Opinia Nr 009157

Wyników przeprowadzonych oględzin - ekspertyzy urządzeń grzewczo-kominowych

w budynku przy ul. Puszczyńska nr 15/3 w Wałbrzychu

B.O.K. Sobiecin

SYKIC ORIENTACYJNY

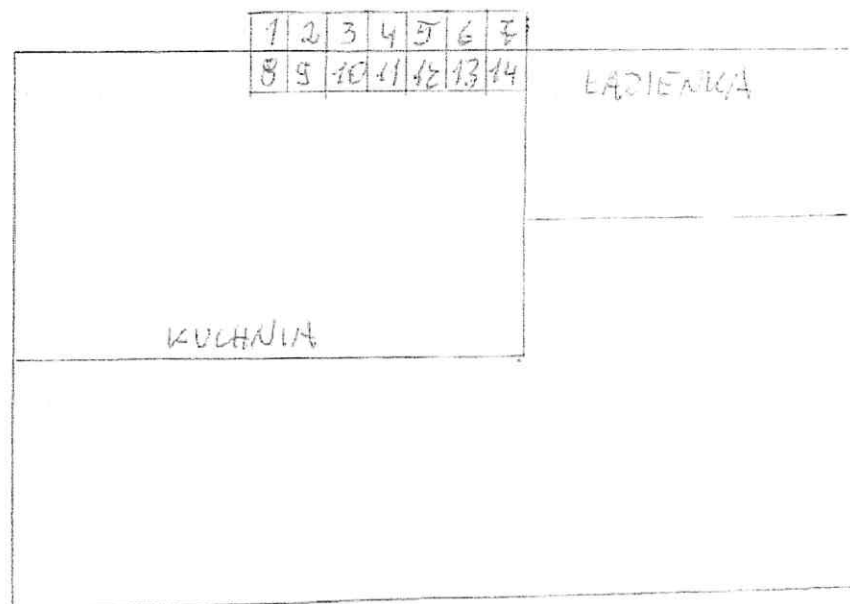
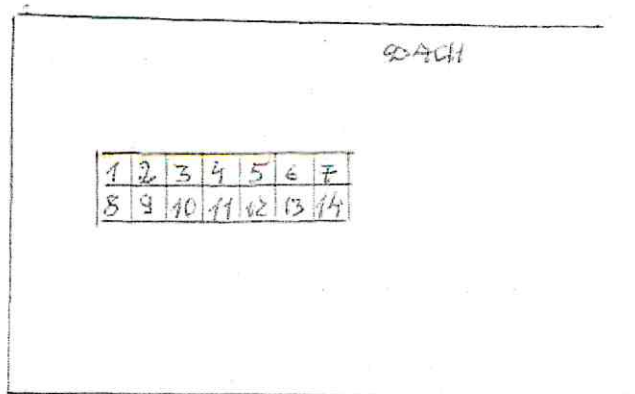
1. Przewód kominowy nr 9 po likwidacji pieca kuchennego oraz zamocowaniu wkładu spalniczego będzie można przetranszować do podłączenia kotła CO dla którego zainstalować wentylację z boku budynku
2. Wentylacja mechaniczna kuchni i łazienki w przewodach 8, 14 istniejące prawidłowe
3. Dla prawidłowego funkcjonowania urządzeń kominowych zapewnić właściwą przepływ powietrza z zewnętrz poprzez wentylację mechaniczną
